改善箇所説明図

改善の内容

エアバッグ・コントロール・ユニット

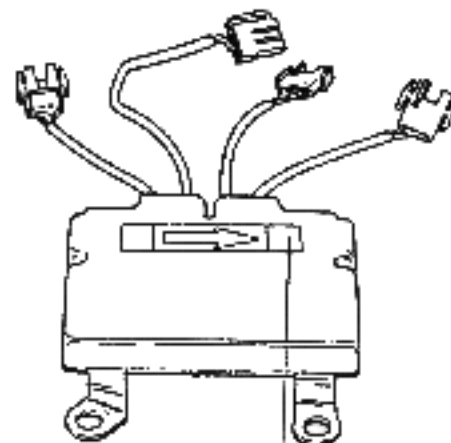
全車両、エアバッグのコントロール・ユニットを対策品と交換する。

エアバッグのコントロール・ユニットが減速度に過敏に反応しやすいものがあるため、急制動時や軽度の衝突による衝撃により、エアバッグが作動するおそれがある。

以下の部品番号のものに交換する

E-56F3R型、E-56Z7X型

左ハンドル：77 00 416 661

右ハンドル：77 00 416 662

E-54Z7X型

右ハンドル：77 00 415 816

エアバッグ・コントロール・ユニット

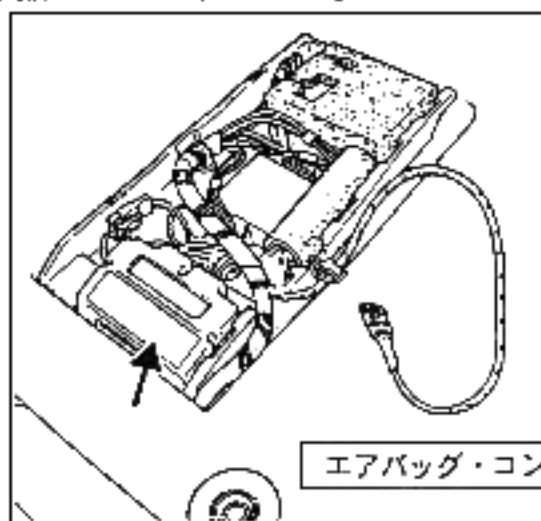
不具合発生箇所

助手席下側フロアカーペット下
